## **WYJAŚNIENIE I ZMIANY TREŚCI SPECYFIKACJI WARYNKÓW ZAMÓWIENIA**

Dotyczy: postępowania o udzielenie zamówienia publicznego w trybie podstawowym bez negocjacji pn.: „Przebudowa ul. P.C.K. w Strzelcach Krajeńskich: Al. Wolności - ul. Ks. St. Wyszyńskiego”

#### UKŁAD PODSTAWOWY

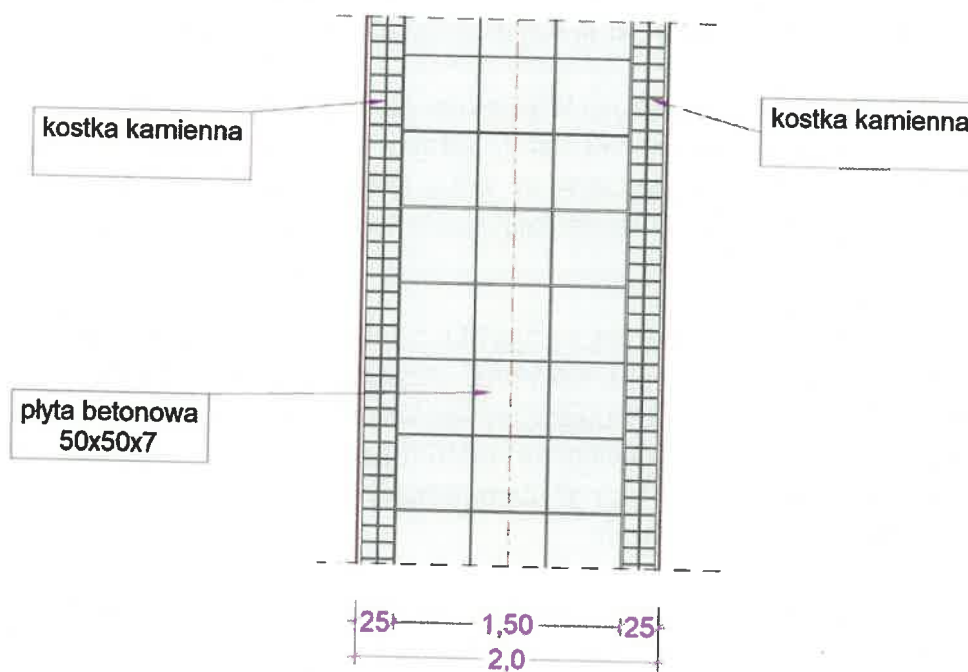
W tabeli przedmiotu robót poz. 51 Zamawiający wskazuje wykonanie chodników z płyt betonowych o wymiarach 50x50x7cm. W planach oraz Projekcie budowlano wykonawczym nie ma rysunku przedstawiającego ułożenie chodnika. Prosimy o informację, czy chodniki mają zostać wykonane określonego wzoru? Jeśli tak, to prosimy o załączenie planów ich wykonania.

Chodniki mają być wykonane wg załączonego wzoru z wyjątkami:

- 1) w przewężeniach chodników poniżej 2,0m można zastosować 2 płyty betonowe 50x50x7cm, boki uzupełnić kostką granitową,
- 2) w rozszerzeniach chodników powyżej 2,0 należy zastosować układ podstawowy z 3 płytami betonowymi 50x50x7cm, boki uzupełnić kostką granitową.

Wszelkie wątpliwości dotyczące ułożenia płyt i kostki granitowej należy konsultować na bieżąco w trakcie wykonywania robót z Zamawiającym i Inspektorem Nadzoru.
